Van: Geslotenverklaringen (CVOM)
Verzonden: donderdag 6 augustus 2020 14:16
Aan: [redacted]
Onderwerp: RE: Aanbieding herziene stukken Dordrecht t.b.v. camerahandhaving geslotenverklaringen

Onderwerp: Aanbieding stukken Dordrecht t.b.v. camerahandhaving geslotenverklaringen

ALGEMEEN PROCES-VERBAAL CAMERAHANDHAVING GESLOTENVERKLARINGEN

Bijlage 1: Overzicht bebordinglocaties autoluw gebied, voetgangerszone en knips

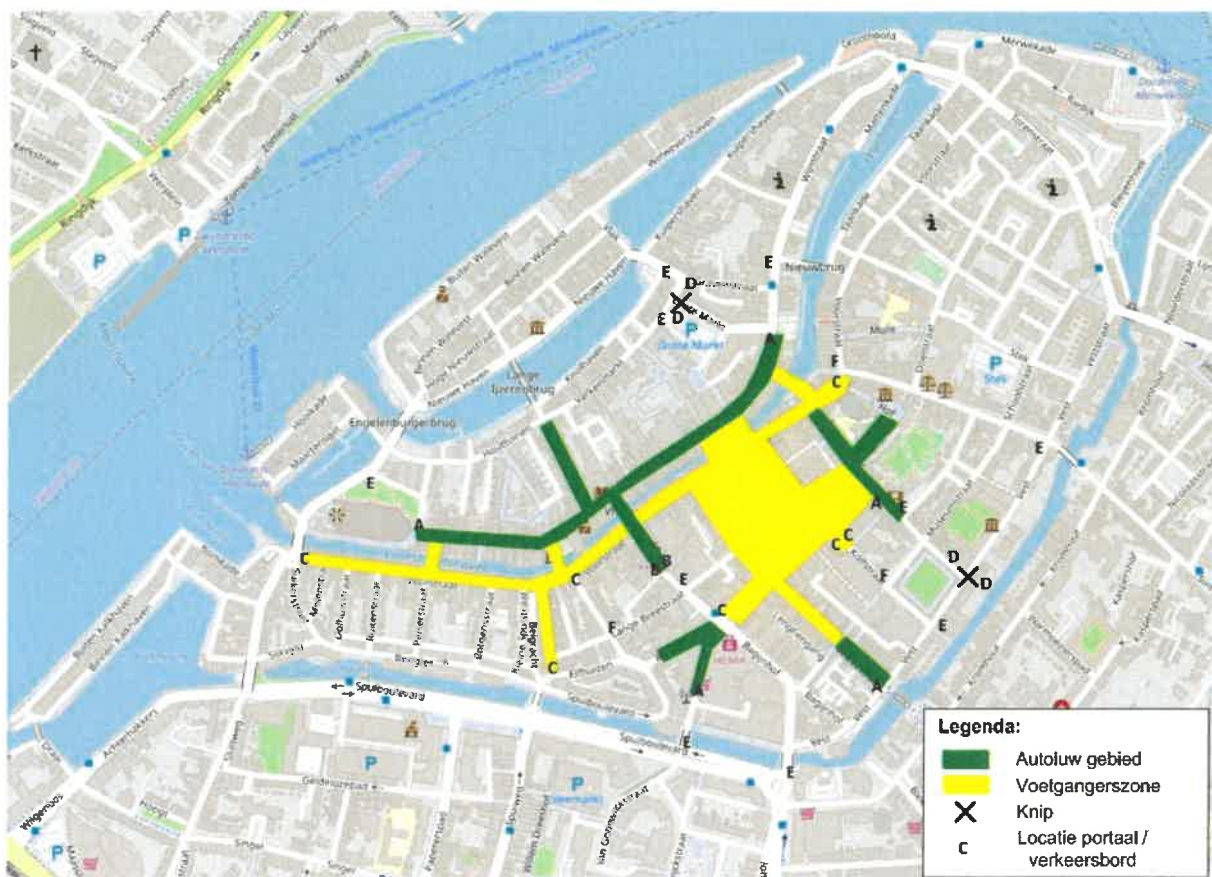
- Bij de uitleg bij het overzicht in "bijlage 1" staat: "Alle locaties waar het fysiek mogelijk is om de gebieden in te rijden, zijn hiermee voorzien van bebording. In de andere straten zijn vaste palen aangebracht waardoor geen toegang mogelijk is."

Ik neem aan, dat in de straten waar "vaste palen" zijn aangebracht nog wel bromfietsen kunnen rijden. Staat daar dan ook bebording?

In het PV staat de uitleg "Het is voertuigen (uitgezonderd ontheffingshouders, bromfietzers) niet toegestaan de geslotenverklaring aangeduid met bord C12 of G7 te passeren". Dit is verwarrend. Want dan zou je denken dat bromfietzers hier wel mogen rijden, terwijl uit de bebording blijkt dat dit niet het geval is.

In de straten waar vaste palen staan kunnen bromfietsen inderdaad wel rijden. In de straten met vaste palen die aansluiten op de Voetgangerszone is bebording (G7) geplaatst, in de straten met vaste palen die aansluiten op het autoluw gebied, is dit niet het geval. In deze laatste straten geldt overigens in alle gevallen éénrichtingsverkeer vanuit het autoluw gebied richting de vaste palen.
